## ARPAT - Direzione Tecnica – Settore VIA/VAS

N. Prot **Vedi segnatura informatica** cl. **FI.01.15.01/58.31** del 20 settembre 2018 a mezzo: **PEC**

**Oggetto:** AUTOSTRADA A1 MILANO-NAPOLI - Tratta Barberino di Mugello / Firenze Nord -  
 Commento al rapporto SPEA sull'attività di monitoraggio trimestre Aprile - Giugno 2018.

**Figura 1:** stazione di monitoraggio fissa A1-BF-BM-A3-04 (media giornaliera PM10 e PM2.5), stazione monitoraggio mobile A1-BF-BM-A2-01 (media giornaliera PTS), dati II trimestre 2018.

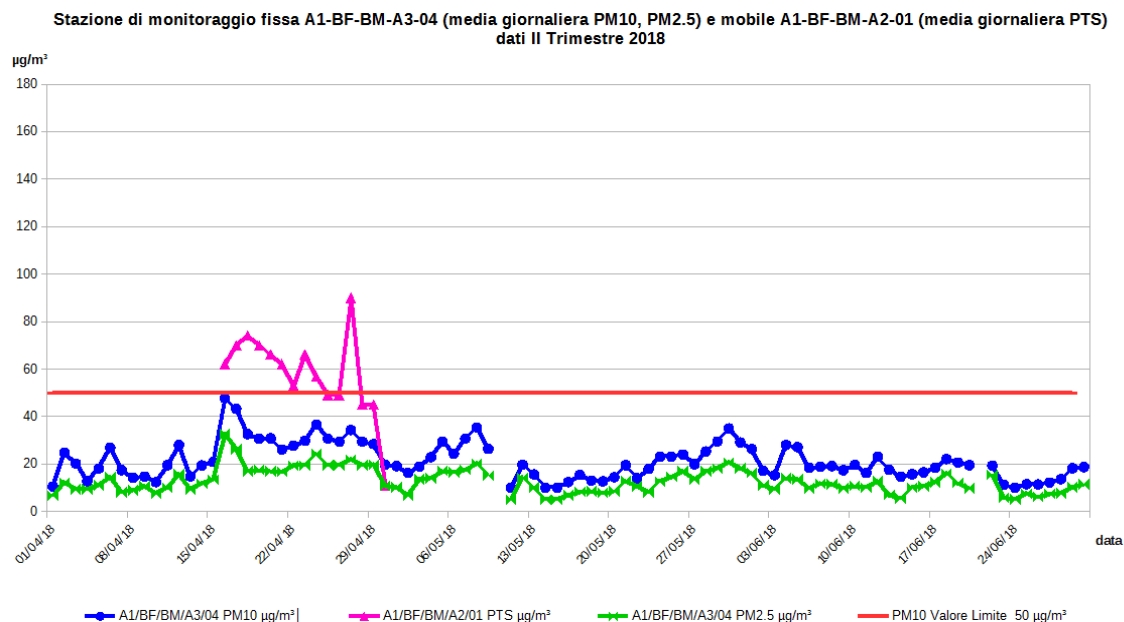
In generale si rileva che, come atteso, le concentrazioni di PTS seguono sostanzialmente l'andamento del PM10 e del PM2.5 registrati dalla vicina stazione in continuo A1-BF-BM-A3-04 (Figura 1).

anomalie. I valori registrati degli inquinanti gassosi e per il PM10 si mantengono al di sotto dei limiti di legge e gli andamenti sono quelli attesi per ciascun inquinante. Relativamente al PM10 le concentrazioni seguono l'andamento del PM2.5 (Figura 1).

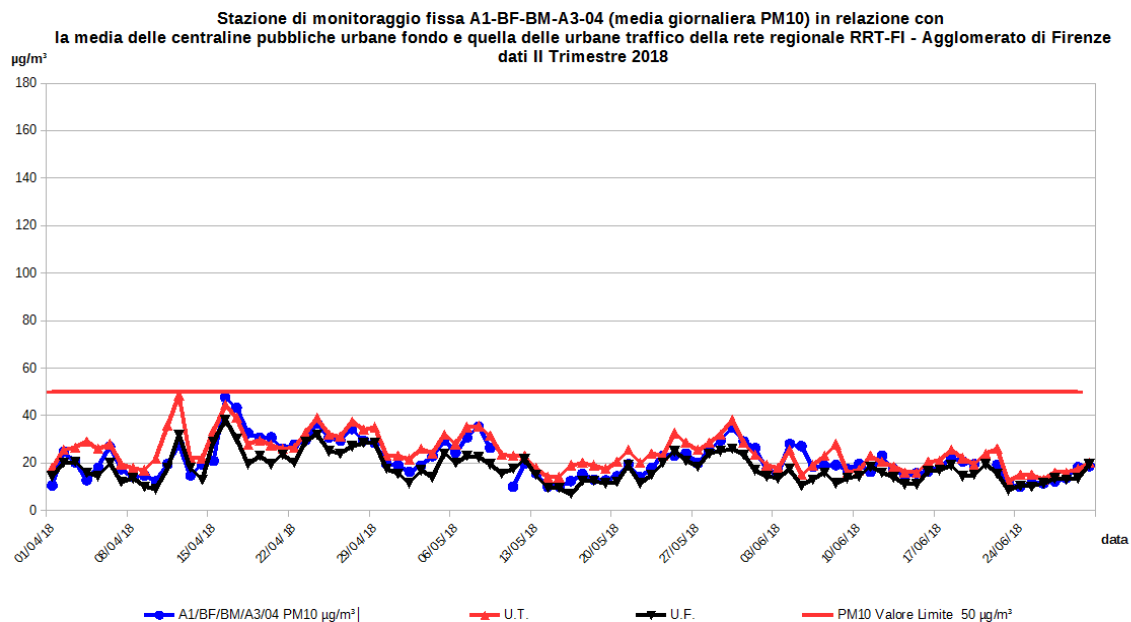
Nel grafico di Figura 2 il PM10 della stazione di monitoraggio fissa A1-BF-BM-A3-04 (media giornaliera PM10) è messo in relazione con la contemporanea media di PM10 delle stazioni regionali di monitoraggio prese come riferimento (fondo: FI-Scandicci e FI-Bassi; e traffico: FI-Gramsci, FI-Mosse). Dal grafico si nota come le concentrazioni di PM10 della stazione di cantiere sostanzialmente seguono l'andamento delle relative concentrazioni registrate dalle centraline pubbliche di riferimento; non ci sono particolari osservazioni degne di nota.

**Figura 3:** stazione di monitoraggio fissa A1-BF-CA-A3-05 (media giornaliera PM10 e PM2.5), stazioni monitoraggio mobili A1-BF-CA-A2-02, A1-BF-CA-A2-03 e A1-BF-CA-A2-06 (media giornaliera PTS), dati II trimestre 2018.

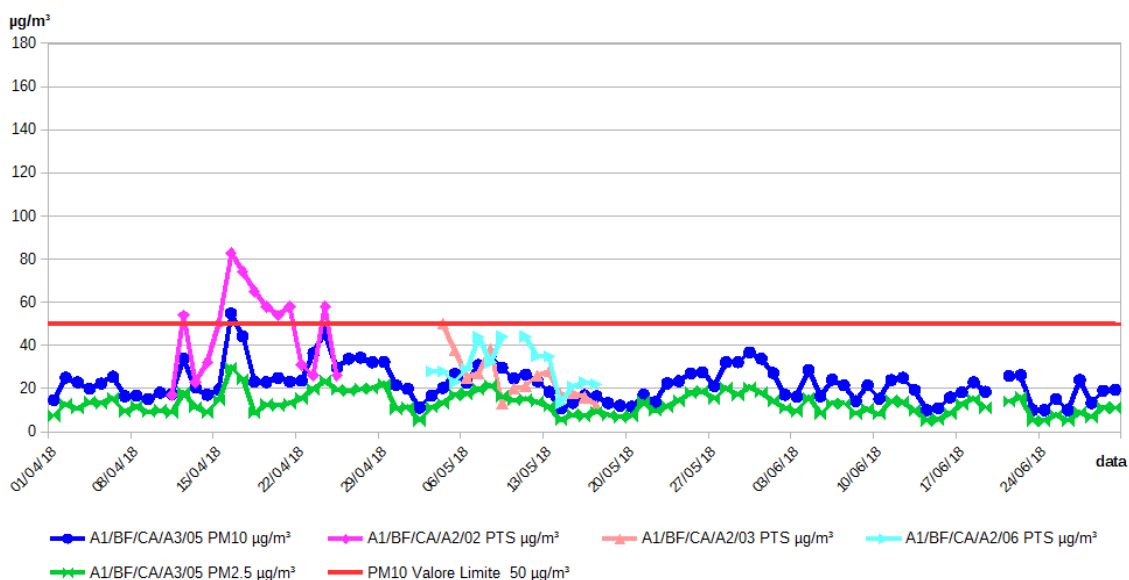
In generale le concentrazioni di PTS seguono anche qui, come atteso, l'andamento del PM10 e del PM2.5 registrati dalla vicina stazione in continuo A1-BF-CA-A3-05 (Figura 3).

Il grafico di Figura 3 mostra l'andamento del PM10 e PM2.5 registrato dalla postazione fissa A1-BF-CA-A3-05 e le PTS registrate dalle tre postazioni mobili A1-BF-CA-A2-02, A1-BF-CA-A2-03 e A1-BF-CA-A2-06. In particolare, nella stazione A1-BF-CA-A2-06. Non emergono particolari osservazioni degne di nota.

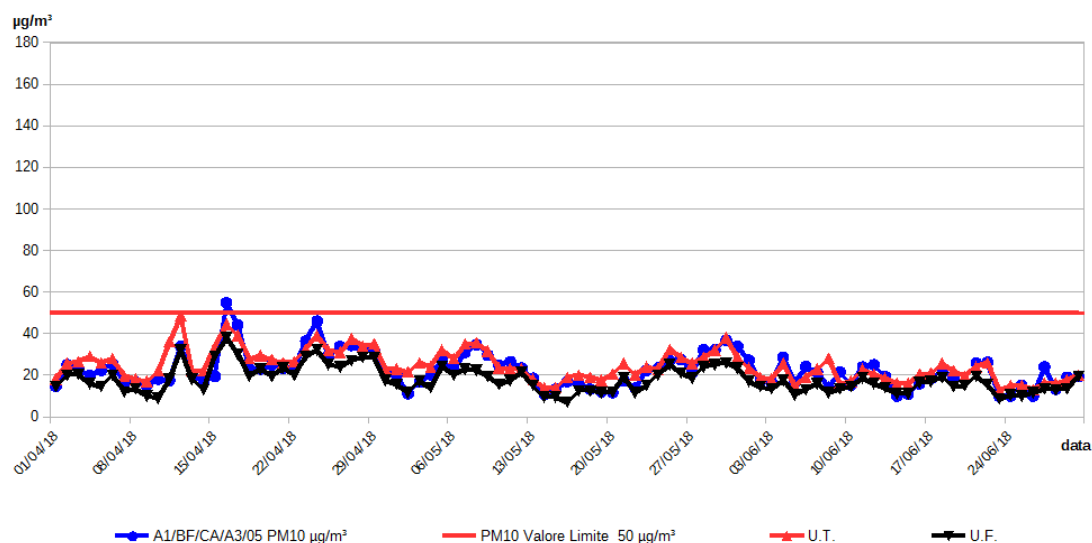
Nel grafico di Figura 4, il PM10 della stazione di monitoraggio fissa A1-BF-CA-A3-05 (media giornaliera PM10) è messo in relazione con la contemporanea media di PM10 delle stazioni regionali di monitoraggio prese come riferimento (fondo: FI-Scandicci e FI-Bassi; e traffico: FI-Gramsci, FI-Mosse); non emergono particolari osservazioni degne di nota.
